PROJET DE REQUALIFICATION DES MAILS D'ORLEANS

COMMUNE D'ORLEANS (45)

MEMOIRE EN REPONSE A L'AVIS DE L'AUTORITE ENVIRONNEMENTALE

Février 2025

Figure 1 Cartographie des flux et périmètre des émissions de CO2 du projet – méthode Bilan Carbone®

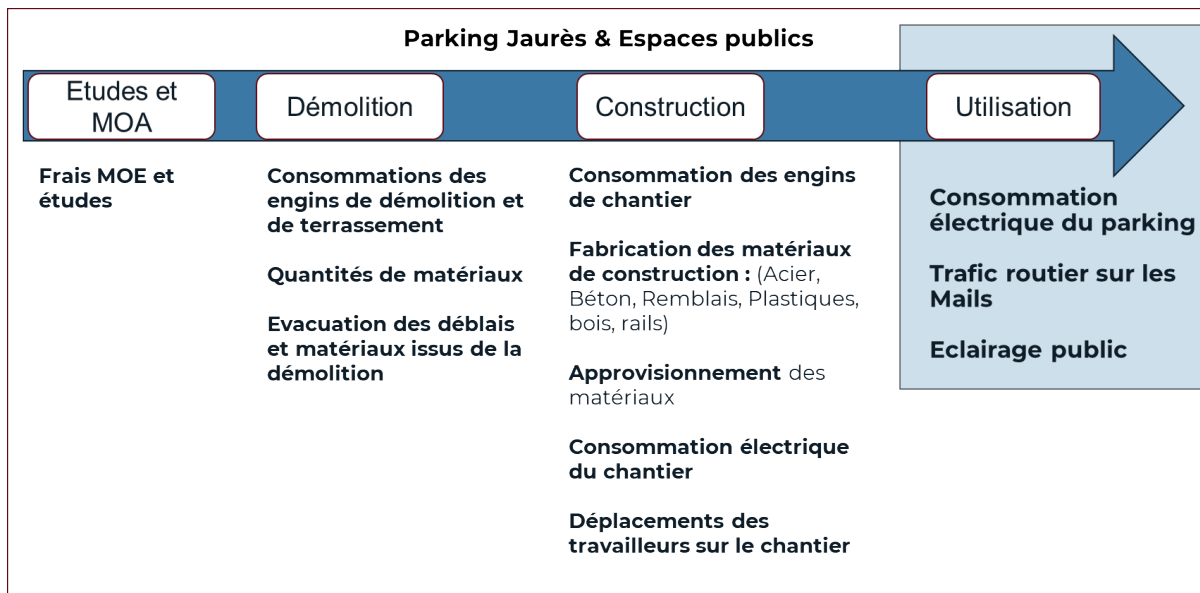
Recommandation : Pour apporter au public une compréhension des impacts globaux du projet sur les émissions de GES et les éventuels gains, l'autorité environnementale recommande de :

- fournir un état initial des émissions de gaz à effet de serre engendrées par le trafic routier à l'heure actuelle et de faire une projection, au vu des modélisations de trafic, avec et sans projet ;
- présenter le bilan carbone net cumulé du projet à des horizons différents (2030, 2050 par exemple) ;
- préciser au bout de combien d'années le projet compense ses propres émissions de GES générées à la fois en phase travaux et en période d'exploitation (s'il y parvient via la baisse du trafic routier).

Etudier l'articulation du projet avec le SRADDET et de la SNBC, et le cas échéant de revoir les choix réalisés en conséquence. Elle recommande également de présenter des mesures de réduction susceptibles d'être mises en œuvre pour améliorer le bilan carbone et de quantifier les quantités de GES ainsi évitées

Orléans Métropole a fait réaliser le Bilan Carbone® du projet de requalification des Mails d'Orléans, selon la méthode développée par l'ADEME et l'Association pour la transition Bas Carbone (ABC), pour comptabiliser les émissions de gaz à effet de serre du projet en phase travaux et en phase exploitation.

La comptabilité des émissions de gaz à effet de serre (GES) a été réalisée pour le futur parking souterrain Jaurès et pour l'ensemble des espaces publics requalifiés. Les émissions générées par la requalification des espaces publics (projet) sont à comparer à celles qui seraient tout de même générées si le projet n'était pas mis en œuvre (situation de référence).

La situation de référence intègre notamment une réfection complète de la chaussée sur la période 2028-2050, rendue nécessaire par l'état de la chaussée actuelle. Le rapport détaillé présentant les hypothèses, les données d'entrée, les résultats par poste et des actions envisageables pour réduire les émissions de GES liées au projet est disponible en annexe.

Le périmètre des émissions de GES du projet est présenté en Figure 1.

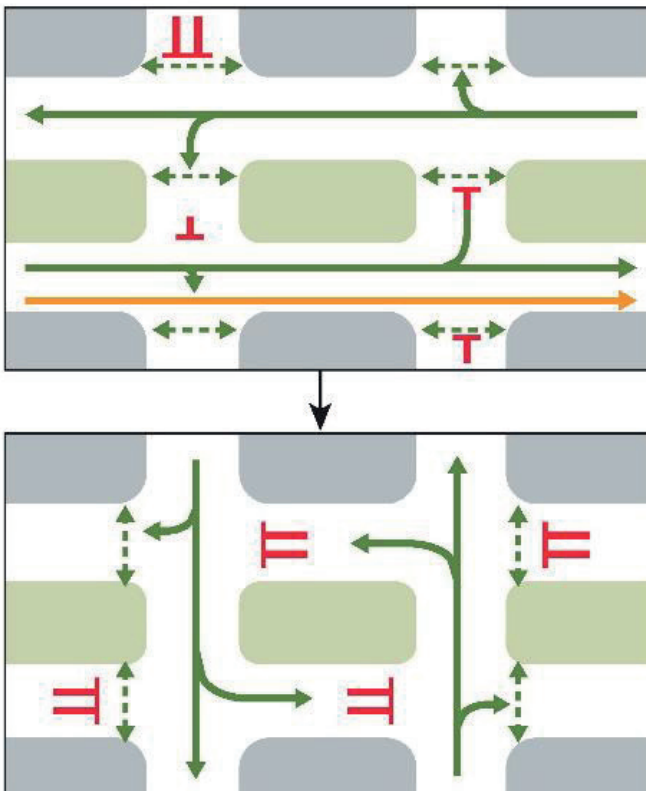
Le dossier n'aborde pas d'éventuels nouveaux risques d'accidents que pourraient induire la reconfiguration complète des Mails en particulier pour les véhicules motorisés et les mesures mises en place pour les limiter : on peut notamment s'interroger sur les accès au nouveau parking souterrain Madeleine au sein de la partie centrale, sur le carrefour Croix de Bois x

Boulevard, ou sur la clarté des aménagements et notamment de certains changements de sens de circulation.

Recommandation : Approfondir la description du fonctionnement des carrefours en termes de sécurité routière.
